Informe de auditoría
CONSORCIO DE AGUAS BILBAO BIZKAIA
CABB

de la seguridad de los equipos de trabajo
ANEXO 6.59 REACTIVOS CENIZAS FILTRO
MANGAS DE HORNO 3
92637451

6.59 Ficha de equipo de trabajo: Reactivos cenizas filtro mangas de Horno 3

REACTIVOS CENIZAS FILTRO MANGAS DE HORNO 3

Rodapié suelto en Nivel 1

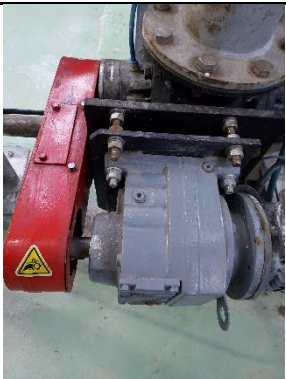
6.59.1. Riesgo de golpes por caídas de objetos al nivel inferior por distancia incorrecta entre rodapié de guardacuerpos y plataforma o ausencia de rodapié o huecos en las plataformas

No conformidad	Medida propuesta	Valoración del riesgo
 Rodapié en zona superior Silo de cal  Rodapié en Nivel 1 Silo de cal  Plataforma no ajustada en Nivel 1 Silo de cal  Rodapié de pasarela acceso a Nivel 1 Silo de cal  Ausencia de tramo de rodapié en acceso a Nivel 1 Silo de cal  Rodapié de Nivel 1 de Silo de cal	Ajustar los rodapiés para que la distancia hasta la plataforma sea inferior a 12 mm Completar rodapié en la zona donde no hay Ajustar los huecos en las plataformas	B4

Desajuste entre tramos de pasarela en Nivel 2 de Silo de cal		
Los objetos pueden caer y golpear a los trabajadores en niveles inferiores en los puntos indicados		RIESGO MEDIO
